# 改善箇所説明図

## 改善の内容

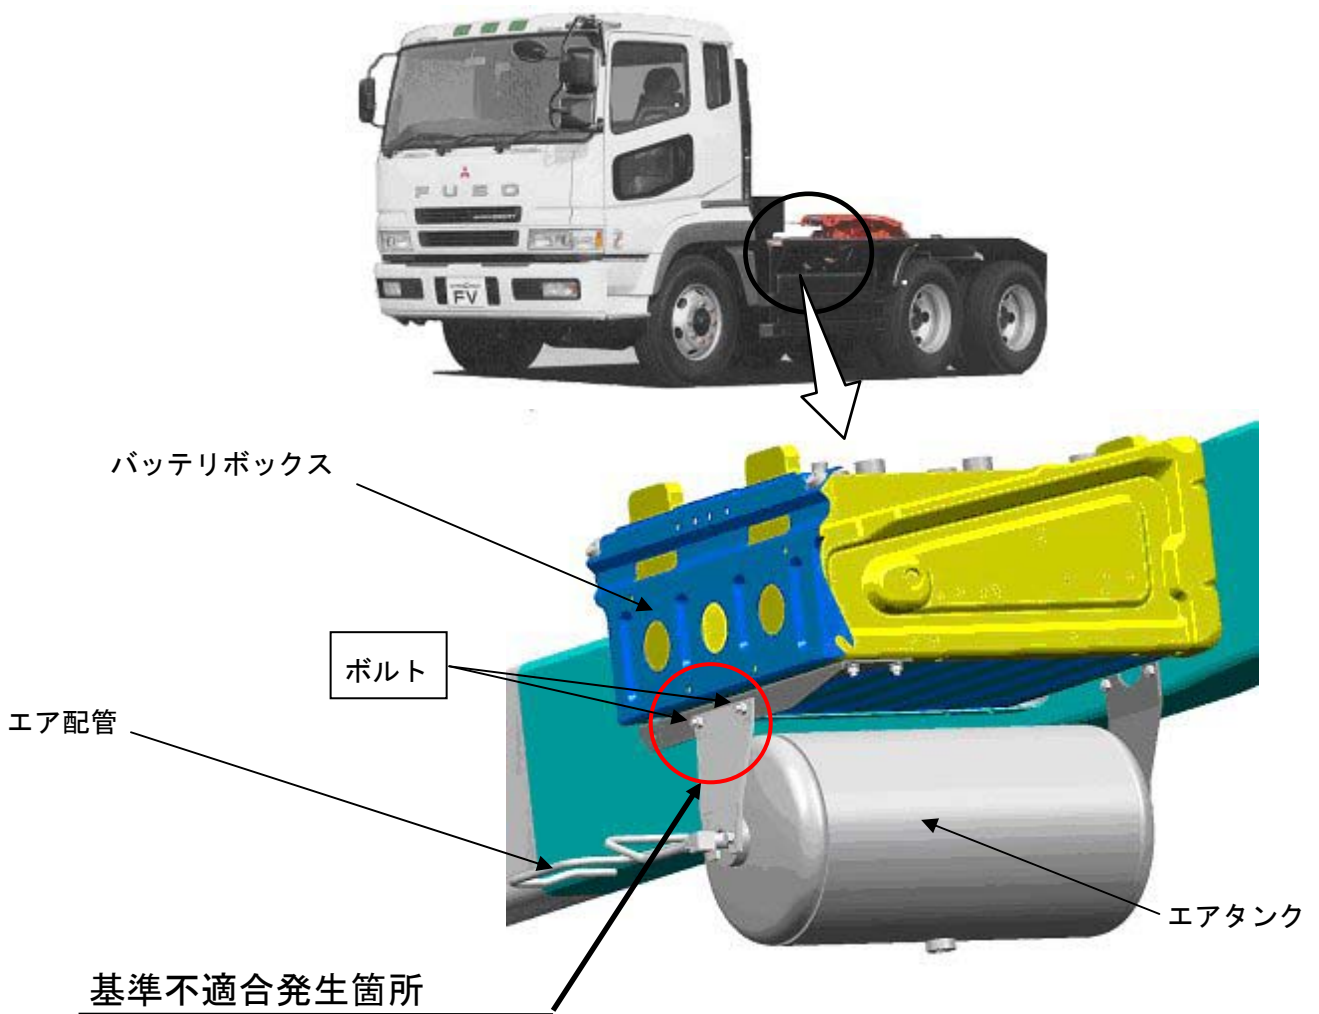
エアタンクとバッテリーボックスを固定する金具の取付けボルトの締付けが不適切なため、走行中の振動等により、当該ボルトが脱落するものがある。  
そのため、そのままの状態で使用すると、エアタンクが傾いて、エアタンクに接続されているエア配管が損傷しエアが漏れ、最悪の場合、制動力が低下する、あるいは、変速操作ができなくなるおそれがある。

全車両、当該ボルトの締付け状況を確認し、緩みがあるものは正規に締付ける。  
また、ボルトが脱落しているものは、新品を取付ける。
